Riferimento dell'azione correttiva sul campo: **FCA-NU-0003**Riferimento del presente avviso: **806-01-ETP-002**

# AVVISO IMPORTANTE PER LA SICUREZZA SUL CAMPO

**Oggetto:** Il profilo trasversale per il cuneo di 60 gradi Varian mostra dei "picchi"

**Prodotto:** Oncentra® External Beam Oncentra® Brachy

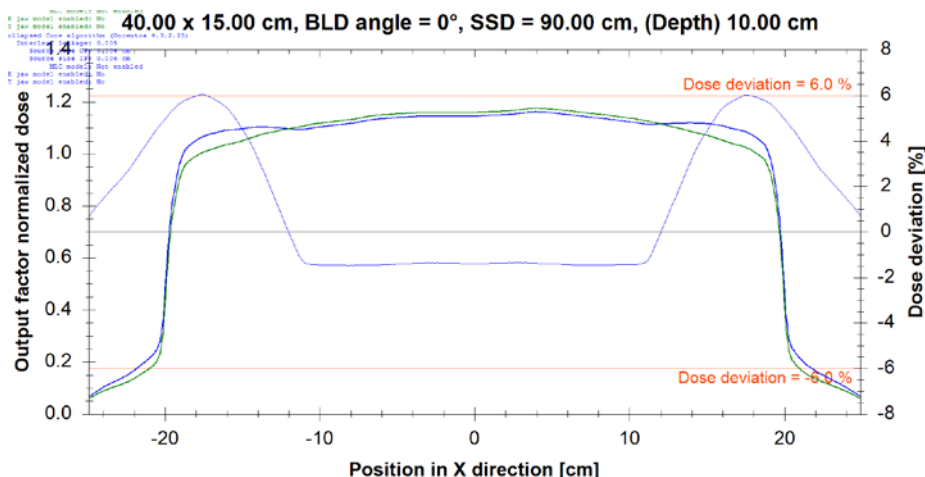
Se un cuneo fisico, per cui il limite delle dimensioni totali del campo perpendicolare alla direzione del cuneo è più largo di 10 cm rispetto al limite delle dimensioni del campo in direzione del cuneo, viene inserito nella direzione in-plane (come si è visto con l'angolo del collimatore a 0 gradi), con campi molto grandi perpendicolari alla direzione del cuneo una parte della fluensa di dispersione può non essere modulata dal cuneo.

Ciò si traduce in "picchi" del profilo in prossimità del bordo del campo:

La deviazione è più evidente con il cuneo di 60 gradi Varian. Il sovradosaggio calcolato nelle aree interessate, verso i bordi del campo, è solitamente del 6% per le dimensioni del campo utilizzate localmente in ambito clinico.

Finché non sarà disponibile una versione aggiornata di Oncentra External Beam, non superare le posizioni del collimatore di +/- 12 cm con il cuneo di 60 gradi Varian e +/- 14,5 cm con il cuneo di 45 gradi Varian nella direzione perpendicolare all'inclinazione del cuneo, se il cuneo viene inserito nella direzione in-plane (angolo del collimatore di 0 gradi).
